PROJET DE PARC ÉOLIEN DE CHÂLONS – LE MAREIX (19)

Réponse à la demande de compléments

14 janvier 2022

1.1. MESURE MR-R10

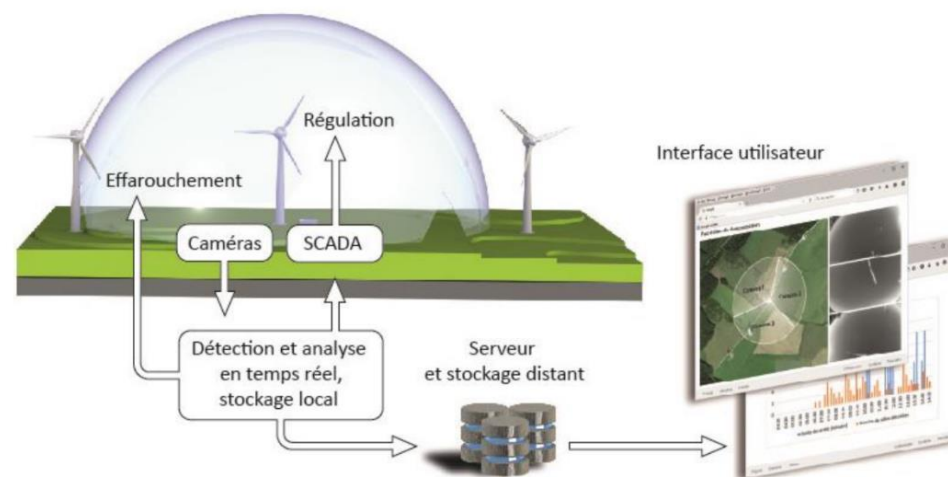
« Il serait intéressant d'apporter quelques précisions sur la mesure MR-R10 (détection, effarouchement) pour étayer l'affirmation relative à l'efficacité de ce système. A ce titre, quelques précisions pourraient être apportées : sur la capacité discriminante du système compte tenu de l'ensemble des espèces volantes pouvant être détectées, sur la gestion des éventuels angles morts, sur la nature du signal d'effarouchement (temps d'émission, caractère adapté aux espèces), sur le maintien dans le temps du système ».

Concernant la mesure de détection et d'effarouchement, plusieurs sociétés spécialisées proposent des solutions de détection et d'effarouchement de l'avifaune. Aujourd'hui il n'y a pas de consensus total sur ces technologies, mais certains parcs éoliens en sont déjà équipés. La région Occitanie préconise aujourd'hui l'utilisation de ces systèmes pour la plupart des parcs éoliens autorisés.

Un schéma de fonctionnement d'un des dispositifs de détection parmi les nombreux systèmes est développé ci-dessous.
